Demande de permis d'urbanisme pour la démolition de deux maisons unifamiliales à front de rue, d'un bâtiment de stockage en intérieur d'îlot et diverses annexes, et pour la construction d'un immeuble de 9 appartements à front de rue et d'une unifamiliale en intérieur d'îlot.

Demande de permis d'urbanisme n° :

16-41945-2014

Chaussée de Saint-Job 238 - 240 à Uccle

Etat actuel:

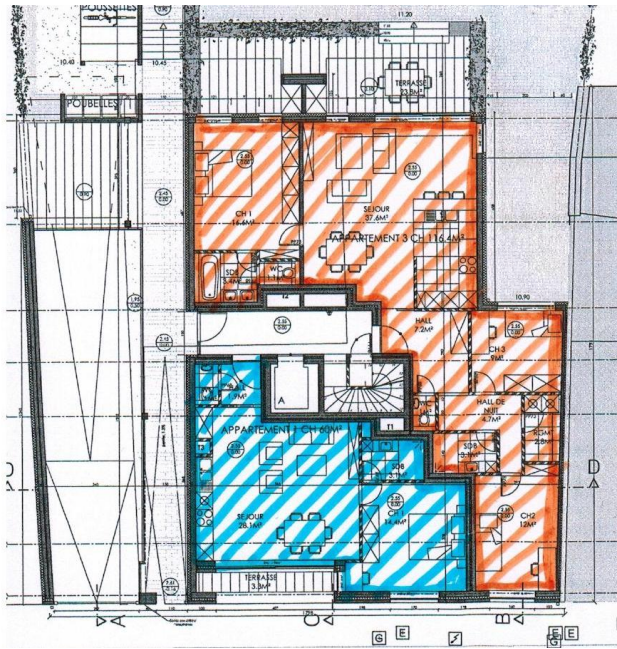
Maisons de type traditionnel (fin 19^e siècle probablement) à deux niveaux sous toiture à double pente. Ces maisons mitoyennes sont caractéristiques du paysage urbain de la chaussée de St Job. Elles s'inscrivent harmonieusement au sein d'une enfilade de maisons similaires. Le n°238 (trois travées de large, entrée cochère, 8m27 de façade) correspond d'avantage au type de la maison bourgeoise alors que le n°240 (deux travées de large, 3m44 de façade) correspond très clairement au type même de la maison ouvrière. Le n° 240 est d'ailleurs la sœur jumelle du n°242. Les deux ayant été construites ensemble. Une même toiture (même corniche) couvre uniformément l'ensemble. L'état des deux maisons prévues à la démolition paraît être bon et sain.

Ci-dessous : Plan du rez de chaussée de l'immeuble principal (la chaussée de St Job se situe en bas l'image)

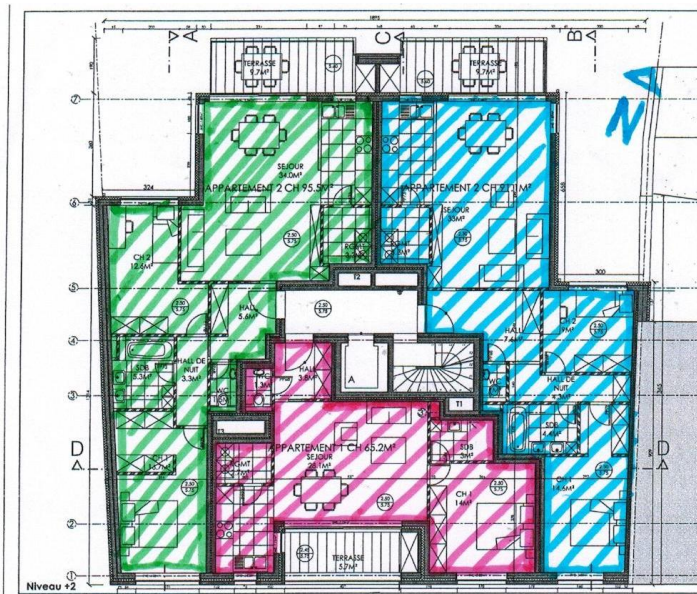
Le demandeur a clairement tenté dans le cas présent de tirer le maximum de sa propriété, ce qui explique notamment les deux demandes de dérogation. Il construit de mitoyen à mitoyen et sur le maximum de la hauteur qu'il pense pouvoir obtenir. La dedans il arrive à concentrer 9 logements (2 au Rez, 6 répartis en 2X3 au 1^{er} et au 2^e, et 1 penthouse au troisième) en lieu et place des 2 maisons préexistantes. De ce fait, les trois appartements une chambre établis au Rez, au 1^{er} et au second ne s'ouvrent que vers la chaussée de St Job. Quant aux appartements deux chambres ils ont leur pièces de vie au nord. Vu l'orientation, il est également légitime de se demander si le coin arrière droit de l'immeuble projeté ne risque pas de supprimer le seul ensoleillement que possède le jardin du n°242, à savoir celui de l'ouest, le soleil de fin d'après midi. Une étude de l'ensoleillement et des ombres portées a-t-elle été réalisée ?
